# SØKORTRETTELSE 22

## CHART CORRECTIONS

Rettelse nr. / Correction No. 136 - 146

#### **Side 218 – Karrebæksminde Havn**

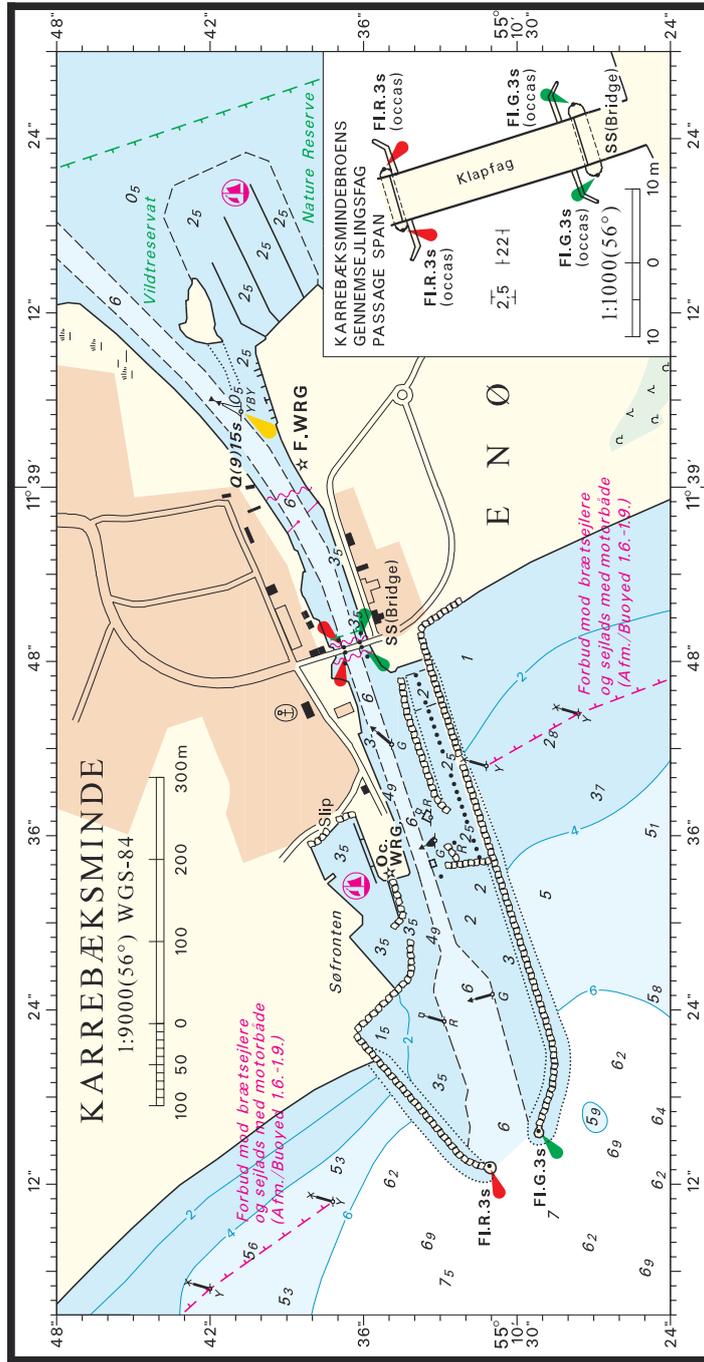
Erstat planen med medfølgende plan.

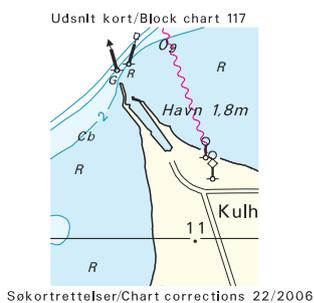
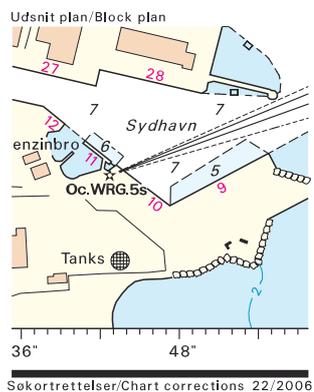
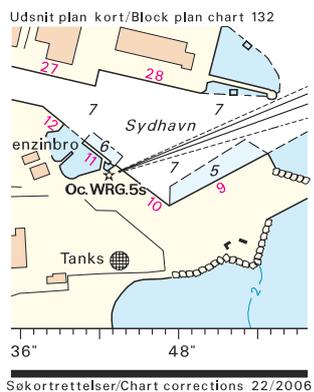
<b>136</b> 102 (INT 1302)	<b>Samsø Bælt</b> Udtag vrage med dybde 10 m  <i>Delete wreck with depth 10 m</i>	ca. 55°50,0'N 10°51,8'E  (KMS, 1. juni 2006)
<b>137</b> 116	<b>Kulhuse Havn N</b> Tilføj medfølgende udsnit, der viser ny afmærkning <i>Insert accompanying block showing new buoyage</i>	ca. 55°56,3'N 11°54,3'E  (22/508 2006)
<b>138</b> 117	<b>Kulhuse Havn N</b> Tilføj medfølgende udsnit, der viser ny afmærkning <i>Insert accompanying block showing new buoyage</i>	ca. 55°56,3'N 11°54,3'E  (22/508 2006)
<b>139</b> 132 (INT 1332) Plan	<b>Køge Havn</b> Tilføj medfølgende udsnit, der viser ændring af dybden ved kaj 11 <i>Insert accompanying block showing change of depth at quay 11</i>	55°27,19'N 12°11,70'E, kaj / quay 11  (22/501 2006)

Tilføj medfølgende udsnit, der viser ændring af dybden ved kaj 11.
